Allegato A

Si individua l'ubicazione di una nuova stazione di telefonia da dare in concessione all'operatore Inwit, di un'area 7x7 metri (49 mg circa).

<u>Ubicazione dell'impianto</u>

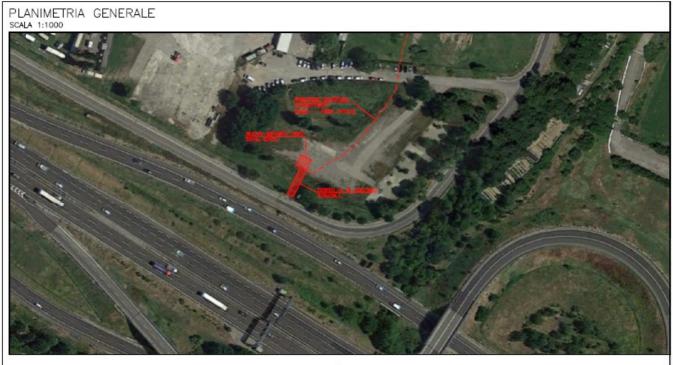
- 1. in fase progettuale, è necessario verificare, tramite rilievo planimetrico, l'esatta ubicazione della nuova localizzazione, affinché risulti esterna alla fascia di rispetto dell'infrastruttura stradale (Autostrada A14, Tangenziale Casalecchio S. Lazzaro, via Francesco Zambeccari);

- 2. in fase progettuale deve essere dimostrata l'assenza di interferenze alla Navigazione Aerea, tramite specifico elaborato; il progetto dovrà ottenere il nulla osta da parte dell'Ente Nazionale per l'Aviazione Civile ENAC;

- 3. in fase progettuale, in relazione a vincoli sismici, risorse idriche e assetto idrogeologico, testimonianze storiche e archeologiche, elementi naturali e paesaggistici, dovrà essere garantito il rispetto della relativa disciplina/relativi vincoli;

- 4. in fase progettuale, dovrà essere acquisito parere da parte del Settore Gestione Bene Pubblico qualora la realizzazione dell'impianto vada ad interferire con alberature tutelate ed inoltre dovrà essere acquisito parere favorevole da parte del gestore dell'infrastruttura autostradale;

- 5. in fase progettuale, devono essere risolte le eventuali interferenze con i sottoservizi presenti;
- 6. dovranno far parte dell'area concessa sia l'area di sedime dell'antenna, sia l'area destinata all'accesso/passaggi dei cavidotti di alimentazione elettrica/dati;

- 7. per tutta la durata della concessione deve essere previsto e attuato il cositing con altri gestori presenti sul mercato, se richiesto dall'Amministrazione Comunale, pena il recesso della concessione.
